**UCHWAŁA NR LIV/528/18
RADY MIASTA KĘDZIERZYN-KOŹLE**

w sprawie uzgodnienia realizacji inwestycji celu publicznego w obrębie strefy ochronnej pomnika przyrody

Opinia dendrologiczna dotycząca drzewa
Dąb szypułkowy *Qercus robur*
działka nr 159/3 na posesji ul. Pielni nr 3b.

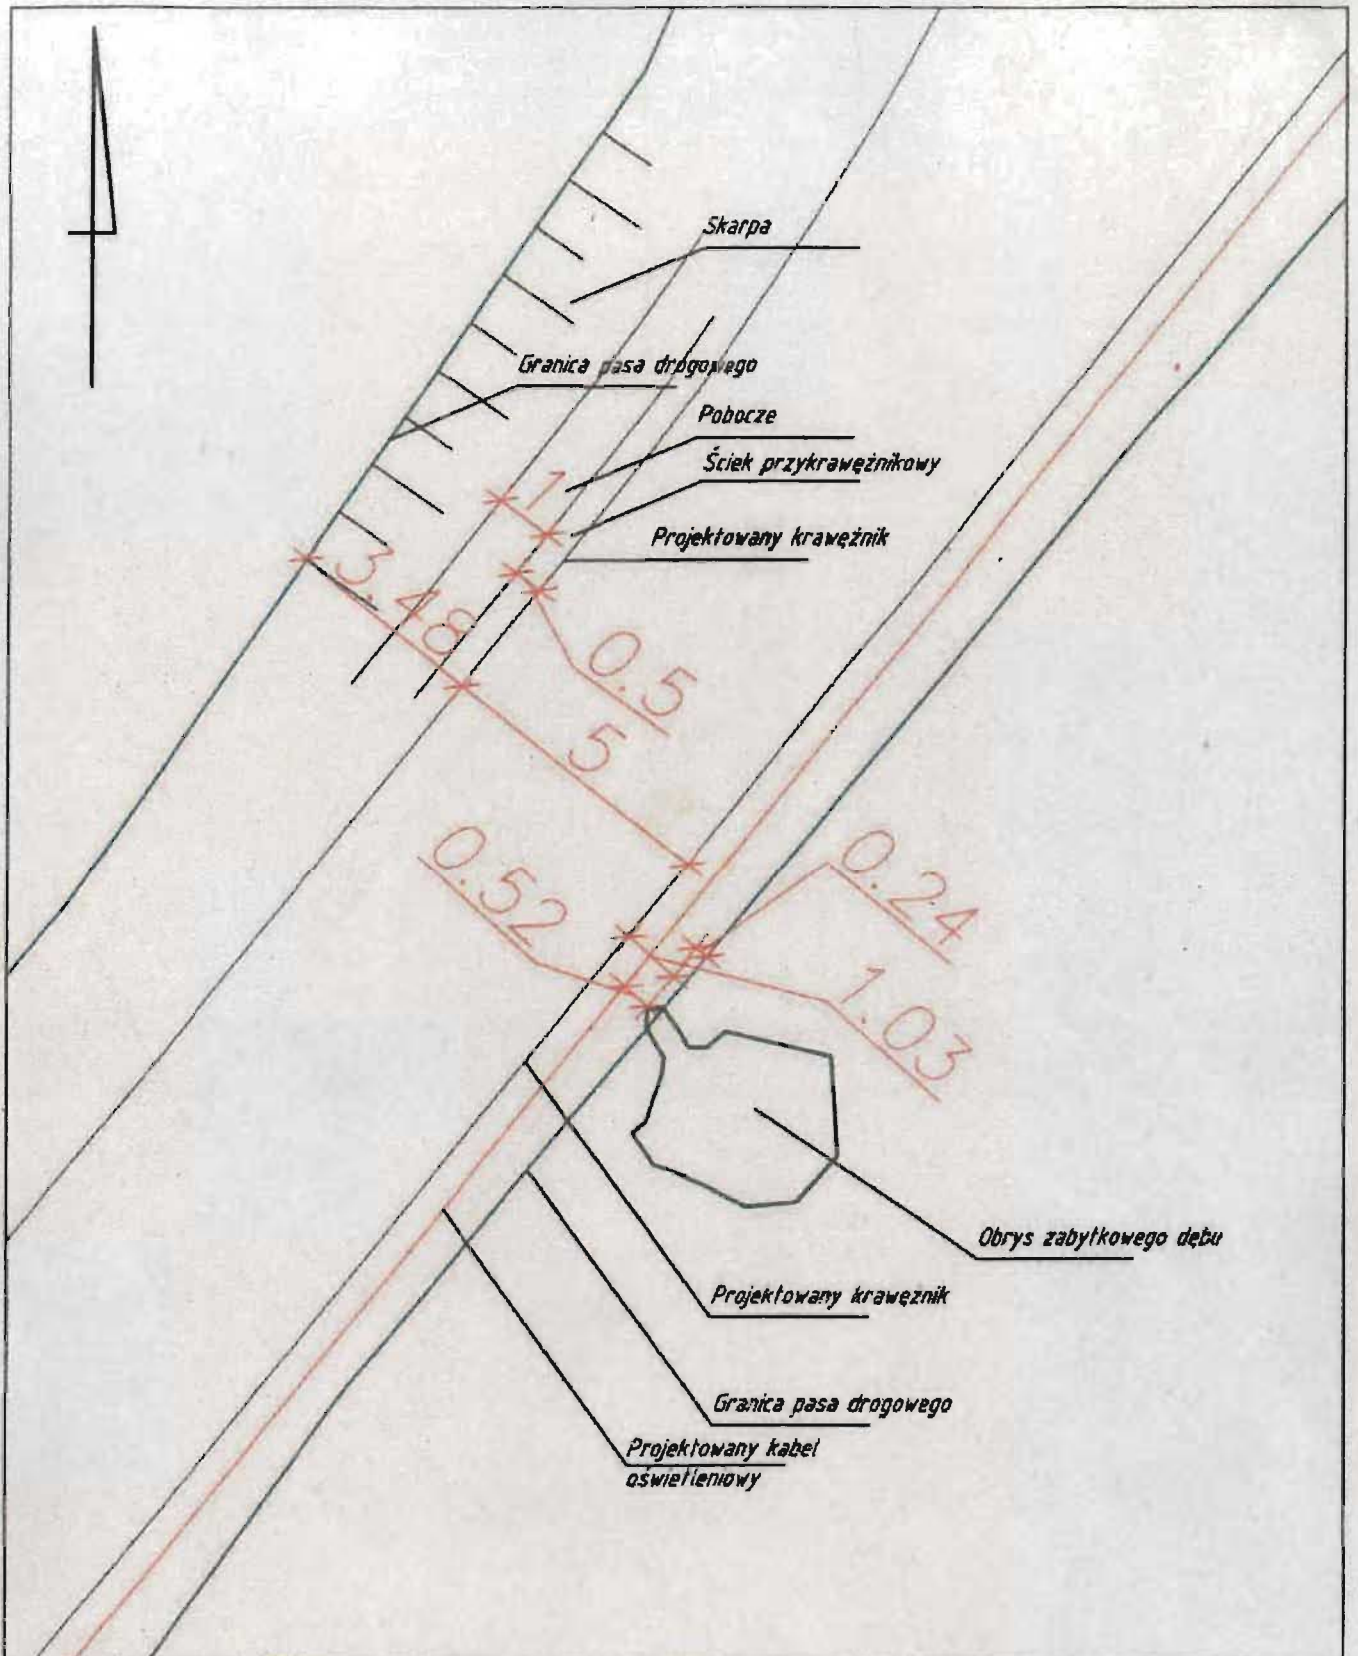
2) Wizję w terenie przeprowadzono 07.03.2018r. Podczas wizji stwierdzono wykonane prace ziemne w bardzo bliskiej odległości pnia, w obrębie systemu korzeniowego. Wykonane prace polegające na korytowaniu drogi częściowo odsłoniły system korzeniowy na powierzchni około 3-4mb. Jednakże nie doprowadziło to do naruszenia stabilności drzewa, co wynika z charakteru systemu korzeniowego dębów, który jest silnie rozbudowywany w ciągu życia danego osobnika.

Przemieszczenie ziemi przy drzewie nie jest duże w stosunku do obwodu drzewa przy powierzchni ziemi, a tym samym nie powinno mieć znaczącego wpływu na pogorszenie kondycji zdrowotnej drzewa. Nadmienić trzeba, że korona przedmiotowego drzewa w przeszłości została poddana mocnej redukcji co obniżyło środek ciężkości i zabezpieczyło drzewo na działanie niekorzystnych warunków od wiatru (zdjęcie) Planowany przewiert, przecisk dla projektowanego kabla eNN może trafić na wspierające korzenie, ale jak już wcześniej wspomniano, cechą charakterystyczną dębów jest bardzo silnie rozbudowany system korzeniowy co w konsekwencji również nie powinno mieć negatywnych skutków dla stabilności i zdrowotności przedmiotowego drzewa.

- Możliwe maksymalne odsunięcie się z przewiertem od bryły korzeniowej winno zwiększyć prawdopodobieństwo ominięcia korzeni, a tym samym uszkodzenia ich.
- Możliwe jak najmniejsze ale zgodne z normami i technologią budowy drogi, zagęszczenie powierzchni przy bryle korzeniowej. Napowietrzanie nawadnianie nie jest konieczne, gdyż wiek drzewa, a tym samym rozbudowany system korzeniowy jest tak duży, że pobieranie wody z solami mineralnymi nie powinno być zaburzone.
- Zrezygnowanie z prac przy granicy Pasa Drogowego na odcinku 3-4mb przy przedmiotowym drzewie.

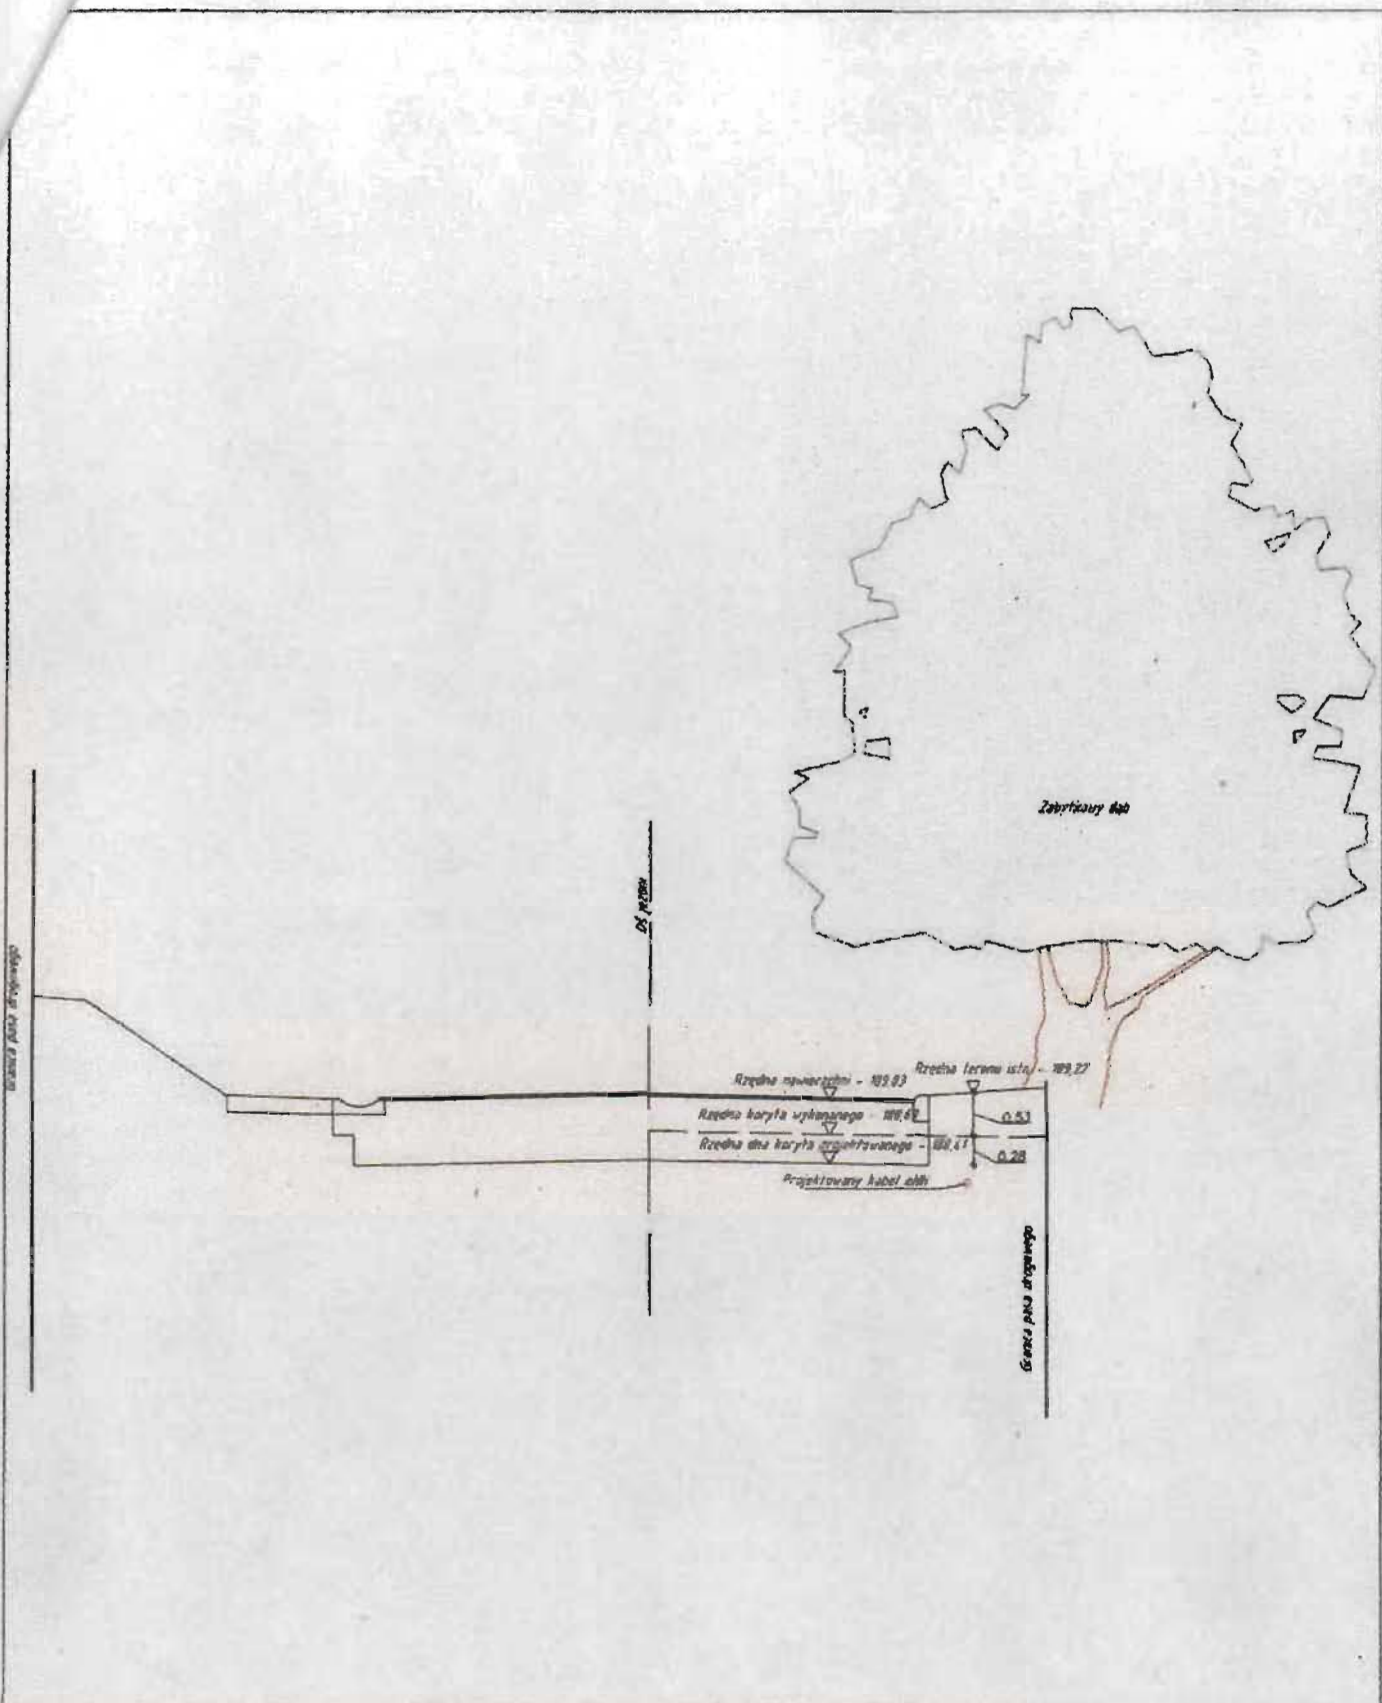
Zaleca się zastosowanie rozwiązania typu odsunięcie całej inwestycji od drzewa pomnikowego. Wiąże się to ze zmianami w projekcie budowlanym dotyczącym ul Pieli.

Drugie rozwiązanie pokazane na zdjęciach z zawężeniem pasa ruchu jezdni a tym samym stworzenie pasa przy drzewie który nie będzie użytkowany z przeznaczeniem inwestycji(droga) Zawężenie pasa ruchu musi być wykonane technologią nawierzchni przepuszczalnej np. płyta ażurowa na podsypce piaskowej, bez zagęszczenia podsypki. Przykład w Katowicach przy ul Grottgera,

Najlepszym rozwiązaniem jest jednoczesne odsunięcie się od drzewa z inwestycją i zastosowanie przewężenia na pasie jezdni przyległej do drzewa pomnikowego. Podczas wprowadzenia zmian w projekcie zaleca się przeprojektowanie a tym samym przełożenia na drugą stronę przewiertu, przecisku pod kabel elektryczny.
